MEMORANDO-DRCL-SEEIA-045-2010-2022

ASUNTO: Comentarios Tecnicos de EsIA Cat II

INFORME TÉCNICO DE INSPECCIÓN No. 027-2022

Proyecto:	“PROYECTO INMOBILIARIA TURISTICA ALTA VISTA”	CATEGORIA	II
Promotor:	GRUPO ALTAVISTA 2021 S.A.		
Localización del Proyecto:	CORREGIMIENTO SAN JUAN DE TURBE, DISTRITO ESPECIAL DE OMAR TORRIJOS HERRERA, PROVINCIA DE COLÓN.		
Fecha de inspección:	13 DE OCTUBRE DE 2022.		
Fecha del Informe:	17 DE OCTUBRE DE 2022.		
Participantes día 13 de Octubre del 2022:	MiAMBIENTE-COLÓN Soledad Batista J./SEIA Maybelline Estrada / SEVEDA Doris Lucero/ SSH Agustín Somosa/SAPB MIAMBIENTE-CENTRAL Kyria Corrales/DEIA Ana Mercedes Castillo/DEIA OTRAS INSTITUCIONES Heymer Franco/Arq. DEOTH Massiel Rivera/Arq. Asistente DEOTH Alcibiades Bonilla/Inspector Ambiental DEOTH Ronald Bernal/Oficial Minera Panamá José Sánchez/Oficial Minera Panamá Katuska Hernández/Minera Panamá PROMOTOR/CONSULTOR Yessica Morán/Consultora Ambiental José Pablo Castillo/Consultor Ambiental

Foto. 4. Línea de Transmisión del Proyecto Mina de Cobre Panamá.
Explicación por el representante de Minera Panamá.

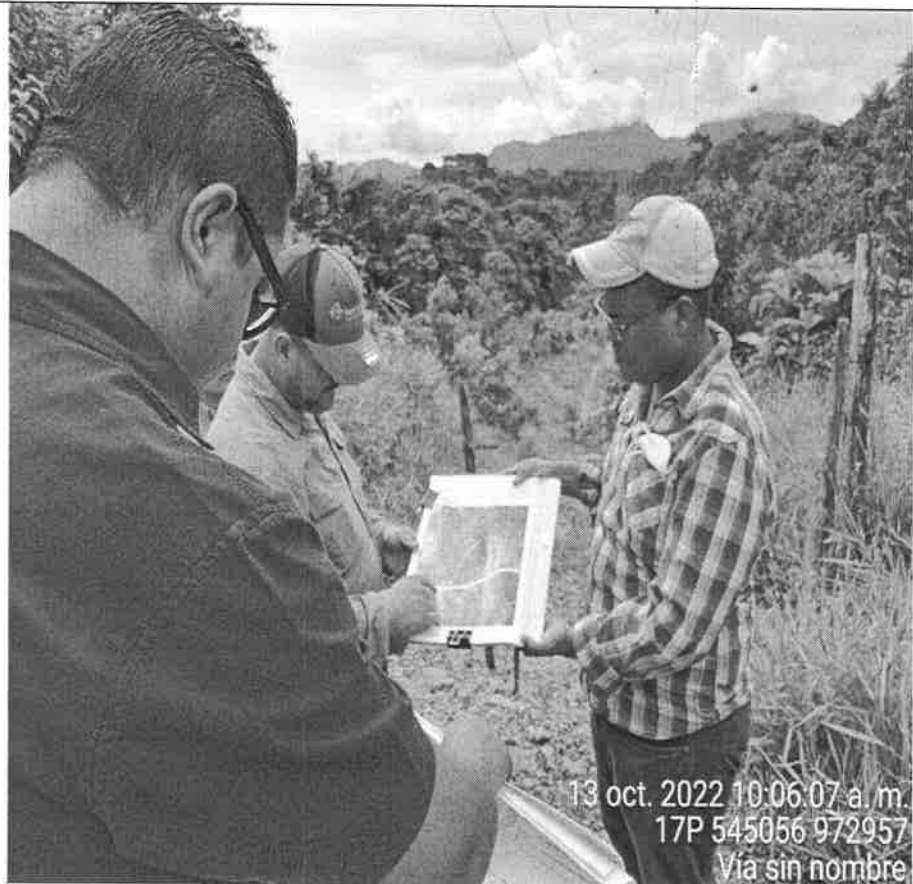
1. El proyecto a partir del acceso hacia Línea de Transmisión del Proyecto Mina de Cobre Panamá, donde el consultor efectuó la explicación a través de un plano. En dicha intervención los representantes por Minera Panamá S.A explicaron que en la trayectoria de la servidumbre de las torres del tendido eléctrico no pueden haber construcciones al igual que debe evitarse la incidencia del campo electromagnético a una altura aproximada de 10 metros. De igual forma efectuaron la interrogante de la metodología de traslado de los módulos. Los consultores manifestaron que el ingreso será en articulado con Cama Baja.

Punto #1: Entrada hacia la Línea de Transmisión del Proyecto Mina de Cobre Panamá. donde hubo una explicación inicial por el consultor del proyecto y posteriormente por el representante de Minera Panamá que hizo énfasis que en la trayectoria de la servidumbre de la línea de transmisión no pueden haber construcciones al igual que debe evitarse debajo de la línea la incidencia del campo electromagnético a una altura aproximada de 10 metros. Se efectuó la pregunta sobre el manejo de los desechos sólidos y el consultor indicó que esta actividad se realizará inicialmente de forma privada dando posibilidad de la organización del municipio Omar Torrijos Herrera para que pueda brindar el servicio de recolección.

Foto 12. Coordinada aproximada entre la torre N. 1 y 2 donde es el limite del proyecto.

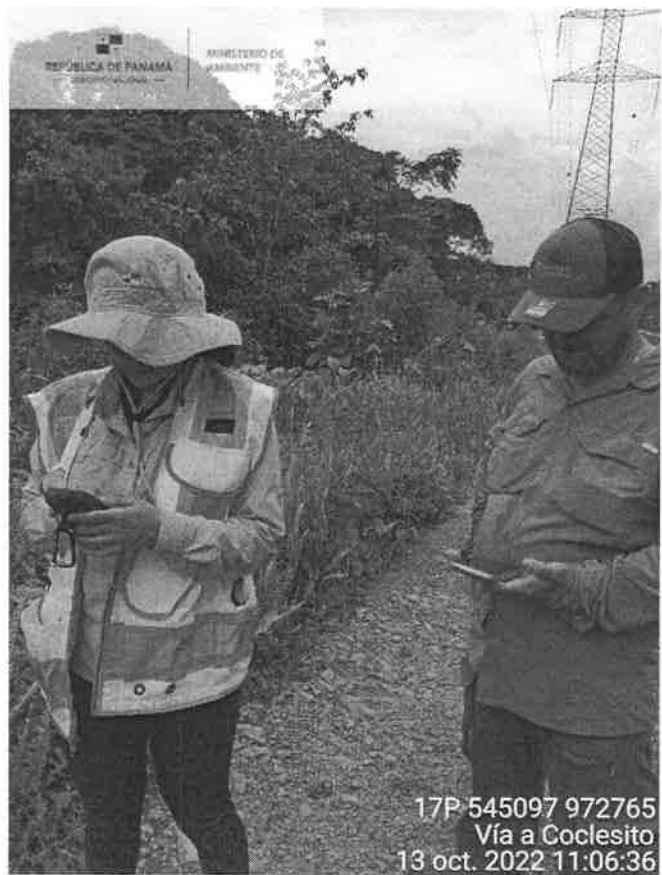
2. Se verificó el sitio aproximado del límite del proyecto cerca a la segunda torre existente.
3. Se verificó la entrada principal al proyecto carretera bajo a unos 100 metros aproximadamente donde también se observó la vegetación cuya cobertura fue explicada por el Botánico de MiAmbiente que según su criterio es un bosque joven y su crecimiento obedece a la precipitación existente en el área. Dentro del polígono del proyecto que será afectado se observó una pendiente que será rellenada en parte con el movimiento de tierra que se realizará dentro del proyecto, debido a que es costoso el traslado del material que se requiere desde las canteras existentes El Uvero y Vaco.

Punto # 4: Verificación de la coordenada en el punto de límite del proyecto y el predio
- En otro punto el consultor respondió que el traslado de los modulares según el promotor y consultor se realizará a través de un Camión articulado con Cama Baja.

Foto 16. Caserio de la Ceiba. Donde se indicó que no fueron consultados.

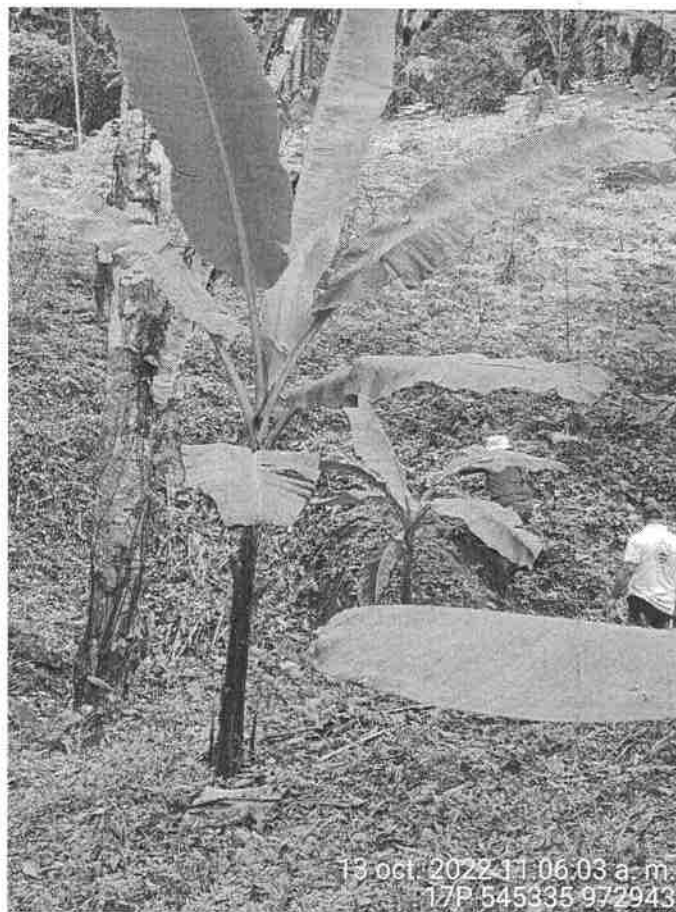
- Se verificó en conjunto con el Inspector Ambiental de Municipio el conocimiento del proyecto en dos sectores del área de Machete que se abastecen del agua de la Quebrada Ganado que se une con la quebrada Ganadito que fluye hacia el rio San Juan. Otro de los sectores consultados fue La Ceiba. Allí se abastecen de agua a través de la Quebrada Ganadito. Amos sectores indicaron no haber sido consultados.
